## RESOLUCIÓN No. 03749

### POR LA CUAL SE OTORGA UN PERMISO OCUPACIÓN DE UN CAUCE Y SE TOMAN OTRAS DETERMINACIONES

#### LA DIRECTORA DE CONTROL AMBIENTAL DE LA SECRETARIA DISTRITAL DE AMBIENTE

**Imagen No. 1.** Ubicación obras sobre los Corredores Ecológicos de Ronda de las quebradas El Chuscal, El Pilar y río Fucha en el proyecto Punta del Este

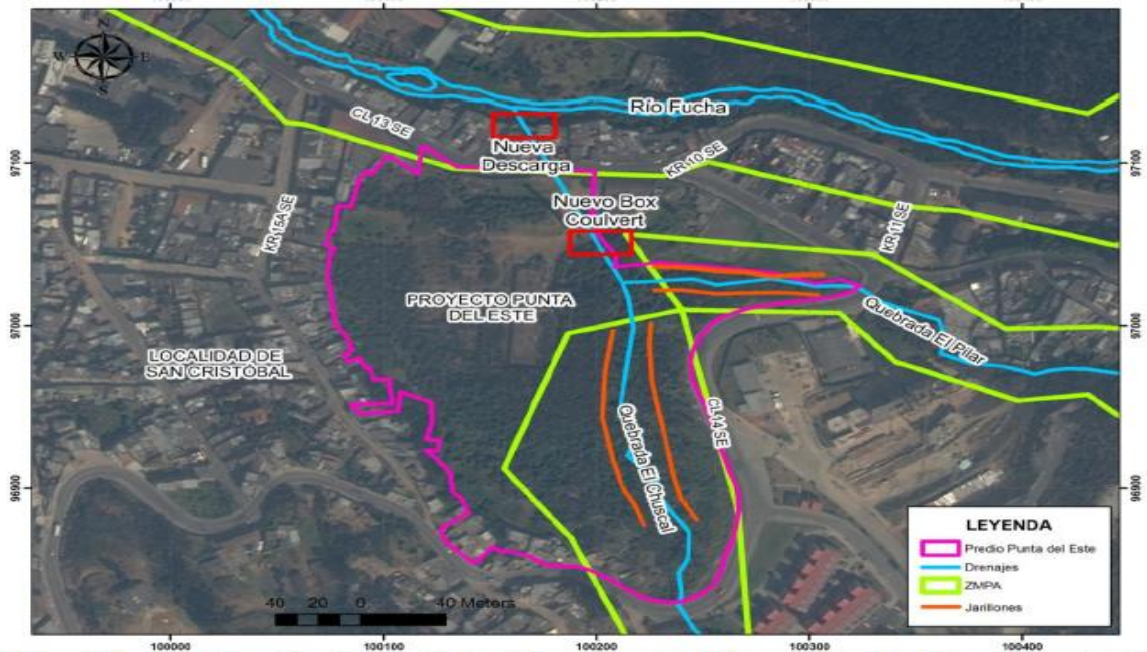
El área objeto de estudio corresponde al sector de la quebrada El Chuscal, en la Calle 13 Sur N° 10 – 41/75 Este, en la localidad de San Cristóbal. El área a intervenir corresponde a la Imagen No. 1:

*En la vista técnica realizada el día 19 de agosto de 2014 al predio donde se realiza el proyecto Punta del Este por la Urbanizadora Bariloche S.A.S., para observar las intervenciones a realizar por la constructora en el Corredor Ecológico de Ronda de la quebrada El Chuscal observándose lo siguiente (ver Imagen No. 1):*
